**Forum mondial de l'harmonisation
des Règlements concernant les véhicules**

Groupe de travail du bruit et des pneumatiques

**Pneumatiques : Règlement ONU n° 117 (Pneumatiques – Résistance au roulement,
bruit de roulement et adhérence sur sol mouillé)****Proposition d'amendement en complément des propositions
énoncées dans le document ECE/TRANS/WP.29/GRVA/2018/5****Communication des experts de l'Organisation technique européenne
du pneumatique et de la jante***

Le texte ci-après, établi par les experts de l'Organisation technique européenne du pneumatique et de la jante (ETRTO), vise à modifier le Règlement ONU n° 117. Les modifications qu'il est proposé d'apporter au texte actuel du Règlement figurent en caractères gras pour les ajouts et biffés pour les suppressions.

Annexe 2, appendice 2, exemple 2, figure, lire :

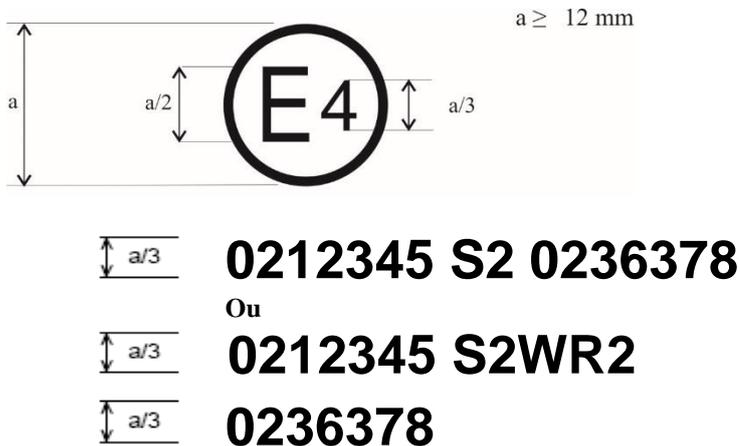
11. La figure de l'appendice 2 de l'annexe 2 a été modifiée par inadvertance dans un amendement antérieur au Règlement n° 117. Il est proposé de rétablir la version initiale de cette figure.
